PEC POD SNĚŽKOU

4. 15-M-03-ZEL, Ocelový most na cestě na pláň

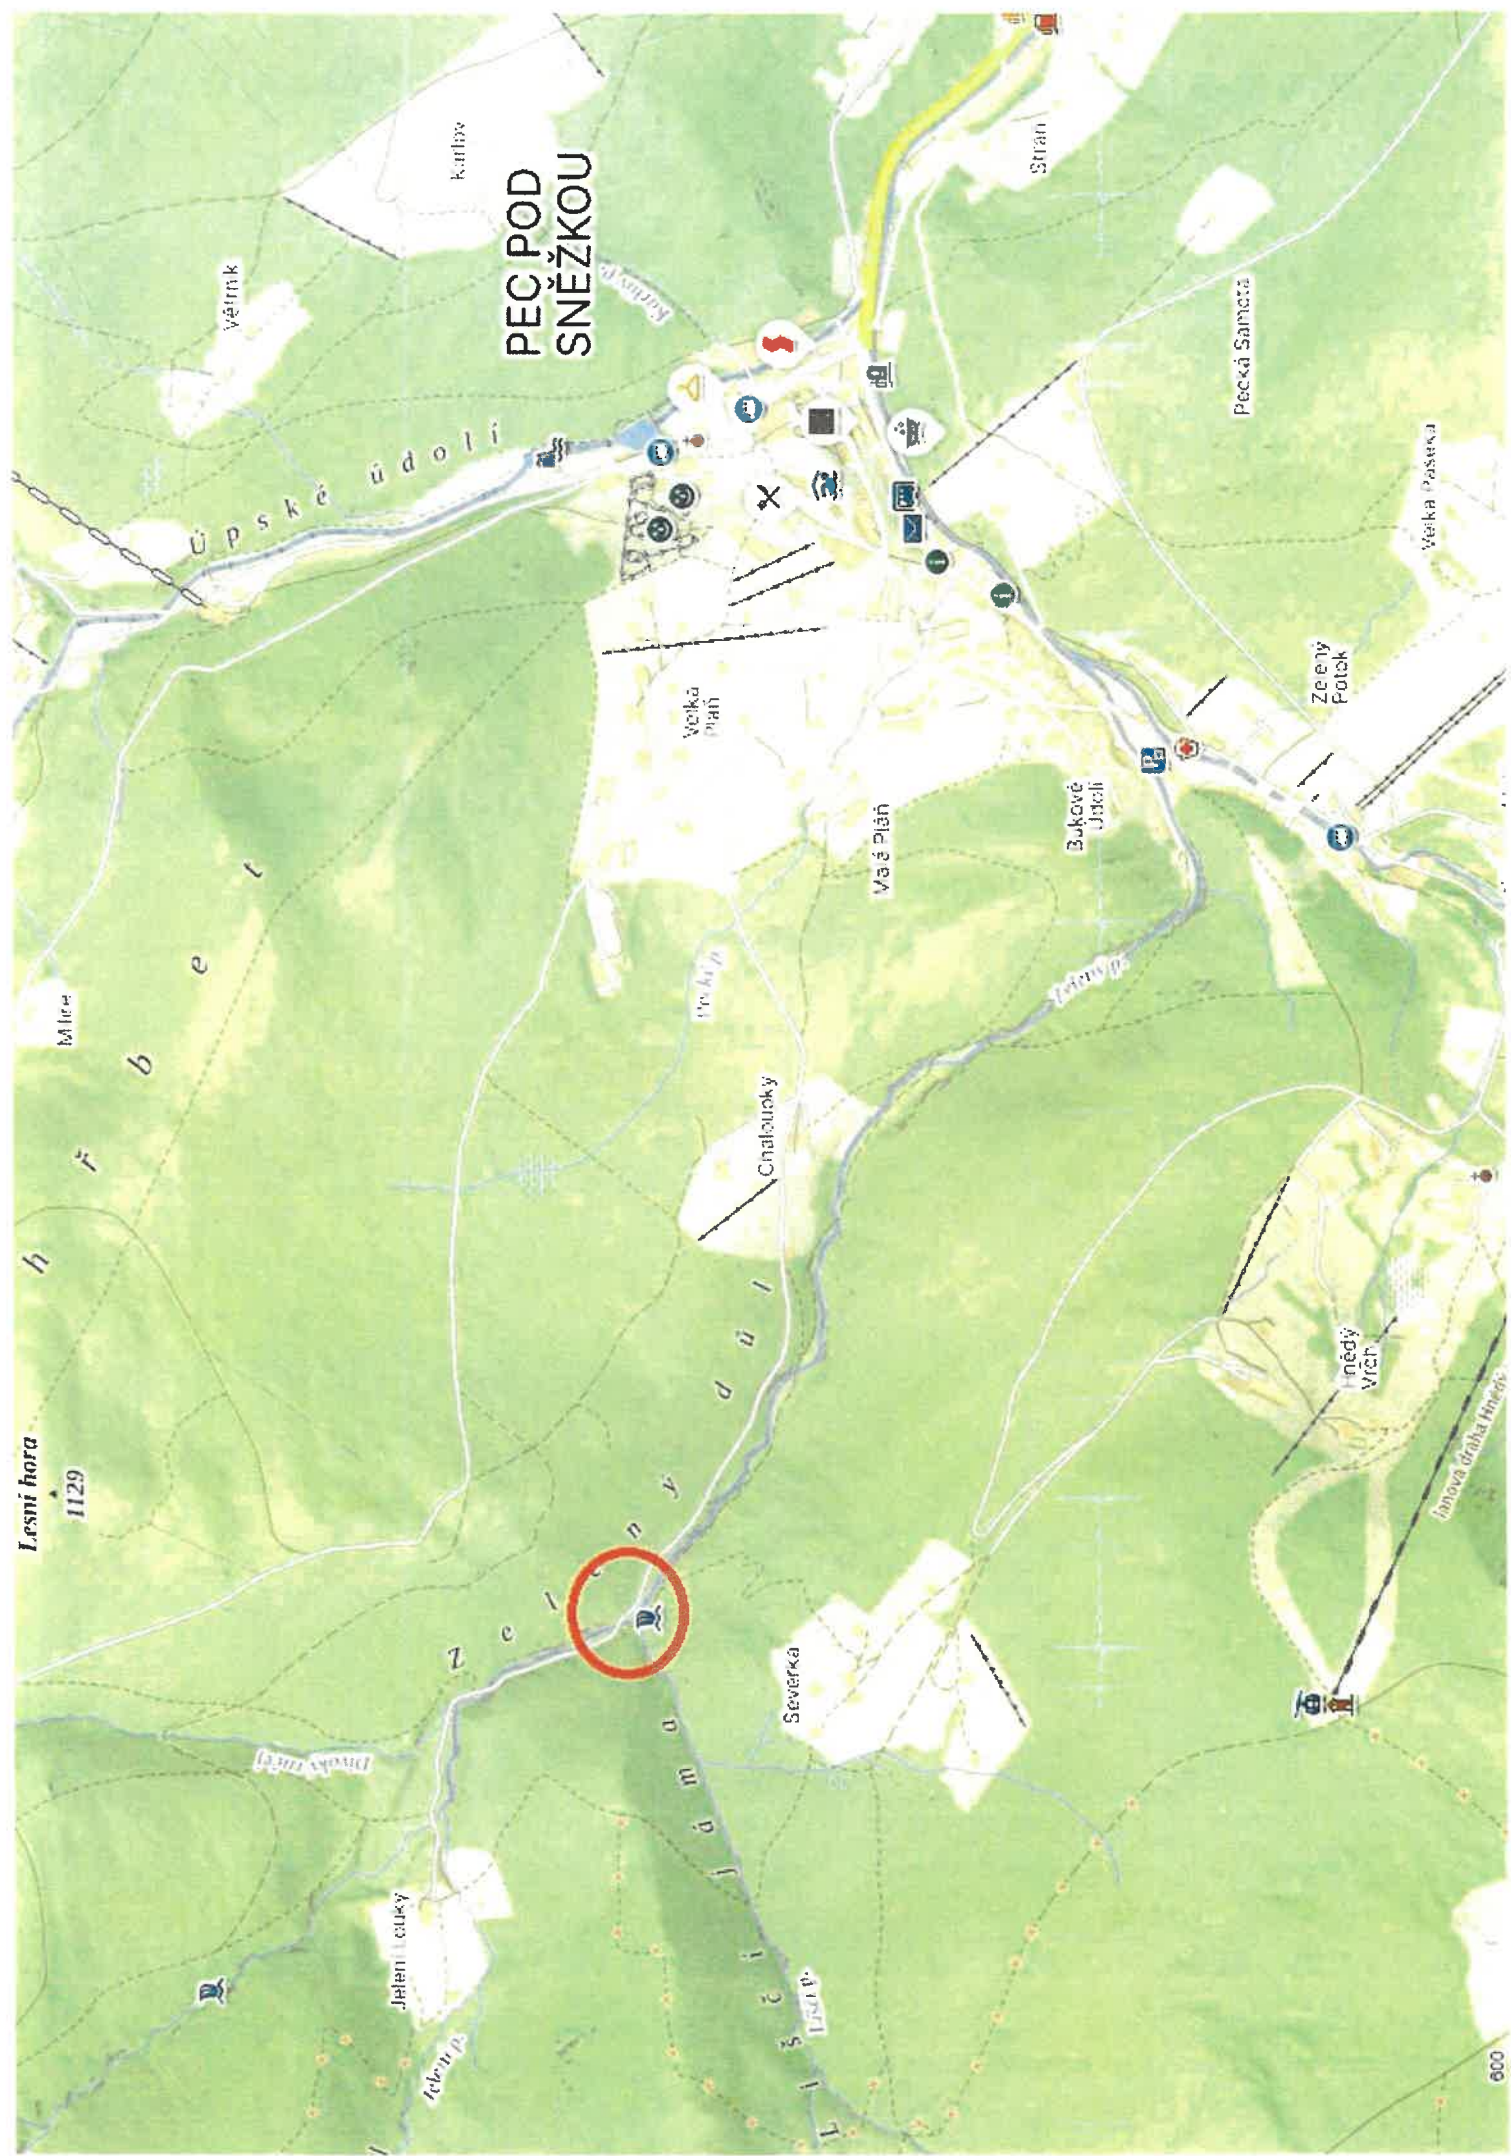
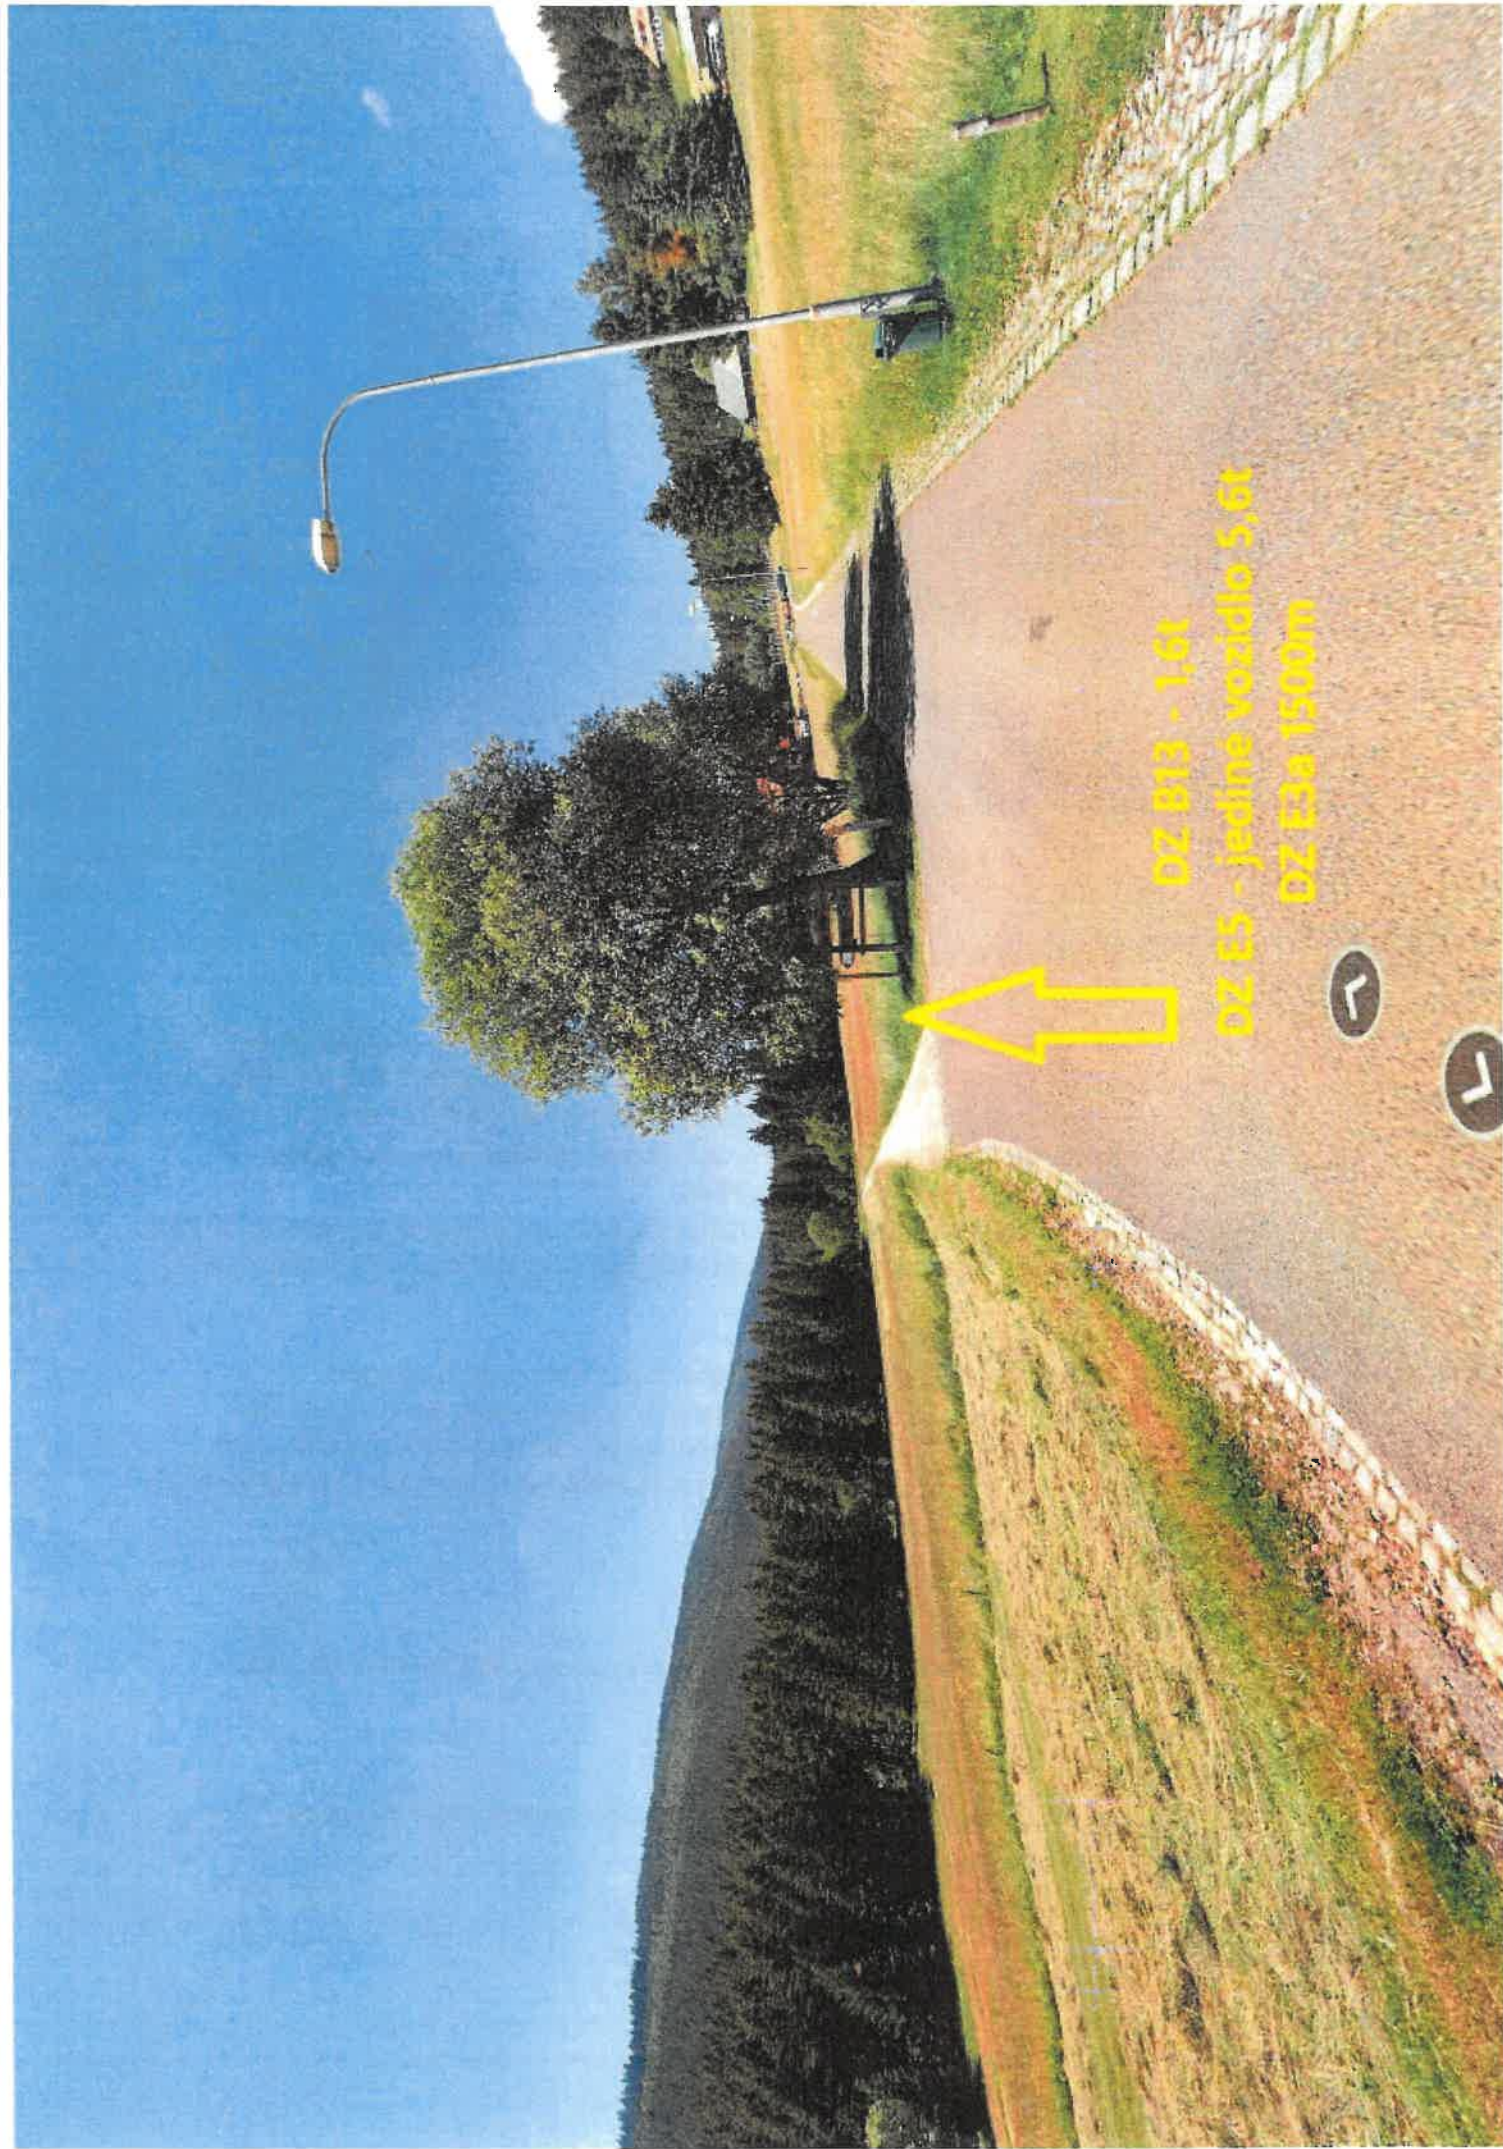
Dle statického výpočtu je nutné na mostě osadit dopravní značku dle ČSN 73 6222 (dle TP 65 – Zásady pro dopravní značení na pozemních komunikacích) B13 s nápisem „1,6 t“ společně s dodatkovou tabulkou E5 s nápisem „Jediné vozidlo 5,6 tun“. Déle B14 - zatížení na jednu nápravu 1,6t (je možné, že hodnota zatížení na jednu nápravu je určena chybně a bylo by vhodné ji přepočítat).

Tyto hodnoty byly převzaty jako hodnoty zatížitelnosti z archivní dokumentace (Statický výpočet) a JSOU nyní redukovány aktuálními součiniteli stavebně-technického stavu (0,8).

- doporučuji zkrátit nebo zakončit svislým profilem konec levého zábradlí
- zkontrolovat a znovu ukotvit uvolněné plechy mostovky. Ideálně by bylo plechy mostovky vyměnit za nové. Při této příležitosti doporučuji také očistit nosníky nosné konstrukce a obnovit jejich protikorozi ochranu. Ideální by bylo tuto opravu provést při úplné uzavírcce objektu (pokud je to možné)

- sanovat zdivo spodní stavby
- společně s obnovou PKO nosníků nosné konstrukce také obnovit PKO zábradlí
- opravit deformované zábradlí
- vyplnit drobně podemletý roh opěry O2 vpravo

- odstraňovat nečistoty a vegetaci ze všech částí konstrukce a těsného okolí
